**DIRECTION GÉNÉRALE DE L’ÉVALUATION
ENVIRONNEMENTALE ET STRATÉGIQUE**

**Rapport d’analyse environnementale
pour le projet de réhabilitation du quai de Sainte-Anne-de-
Beaupré sur le territoire de la ville de Sainte-Anne-de-Beaupré**

Dossier 3211-02-306

Le 30 avril 2020

Figure 6 : Vue en plan couleur de l'emplacement et de la superficie des empiètements

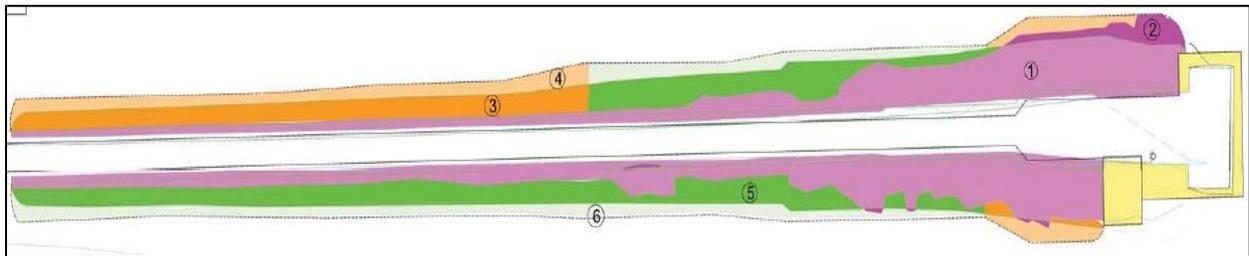
Le travail de collaboration entre l'initiateur, le MPO, le MFFP et le MELCC a permis d'identifier un scénario de rechange permettant de modifier la conception de la pente du talus entre la portion ouest du chainage 0+160 et 0+260 afin de réduire les empiètements permanents totaux du projet sur le littoral (tableau 2). À cet endroit, le calibre de la pierre carapace est diminué, passant d'un calibre de 0,5 à 1,5 tonne à de la pierre 300-400 mm, qui sera stabilisée à l'aide d'une couche de béton projeté. Les modifications ont permis globalement de réduire l'empiètement sur le littoral d'environ 200 m², comme on peut voir à la colonne modification de superficies du tableau 2, tout en assurant un niveau de protection adéquat aux ouvrages

Ainsi, pour les travaux d'aménagement de la digue d'approche, l'empiètement additionnel permanent sur les milieux humides et hydriques en littoral du fleuve est estimé à 3 088 m². Du total estimé à 4 849 m² (tableau 2), a été soustraite 1 761 m² correspondant à la superficie considérée comme de l'enrochement sur de l'enrochement (zone 1 de la figure 6). Pour les travaux de reconstruction de la tête de quai, l'empiètement additionnel permanent sur le littoral du fleuve est estimé à 314 m². À noter que cette estimation est faite par rapport à la limite des hautes eaux du fleuve. Pour le MFFP, les pertes calculées d'habitat du poisson incluent la zone 1 de la figure 6.
